改善箇所説明図

(前側より車軸部を見る)

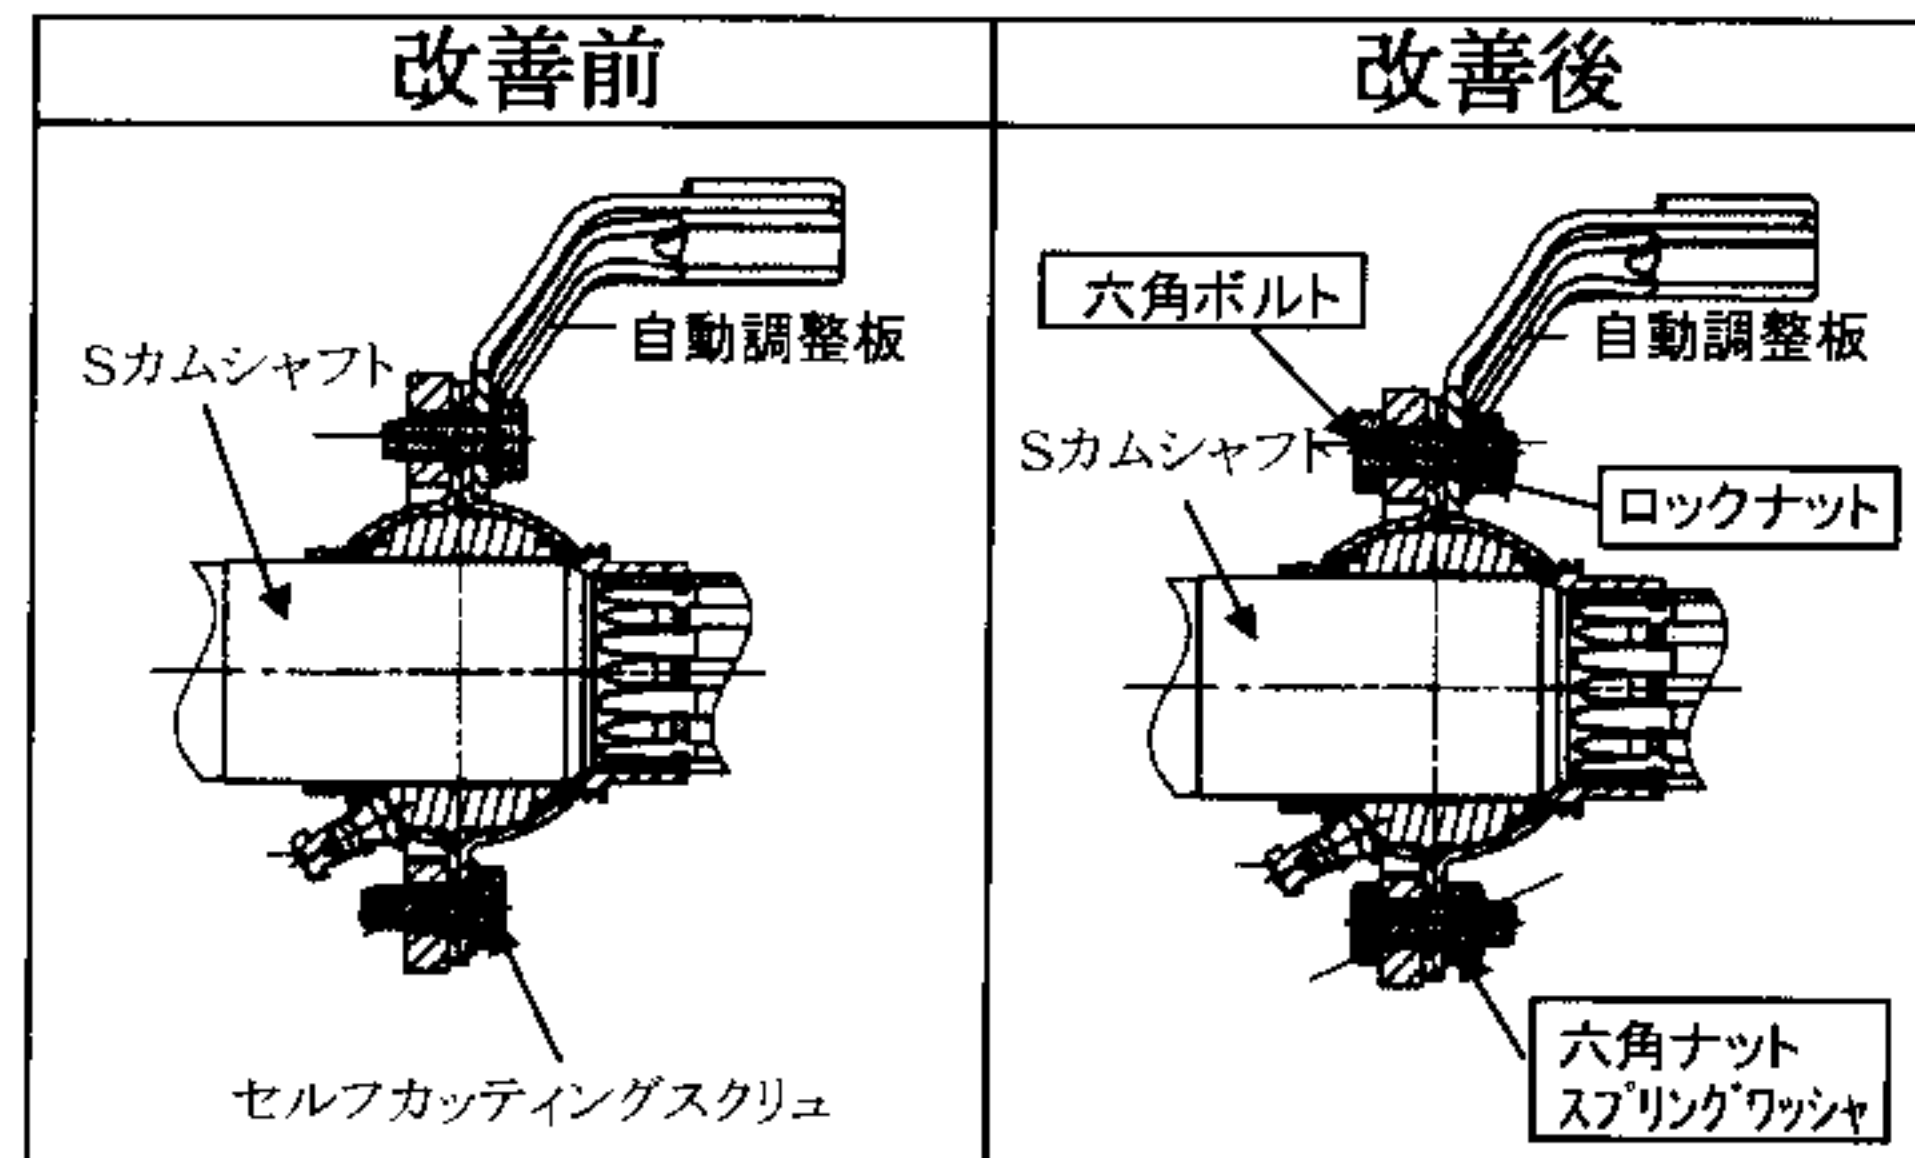
基準不適合発生箇所

ライニング隙間調整板等を固定しているセルフカッティングスクリューの熱処理が不適切なため、当該スクリューの強度が不足しているものがあり、そのまま使用を続けると、当該スクリューの頭部が折損することがある。そのため、ライニング隙間調整板が脱落するとともに、ブレーキドラムとブレーキライニングの隙間を自動的に調整することができなくなるおそれがある。

全車両、セルフカッティングスクリューを対策品(ボルト、ナット)と交換する。

注: は交換部品を示す。
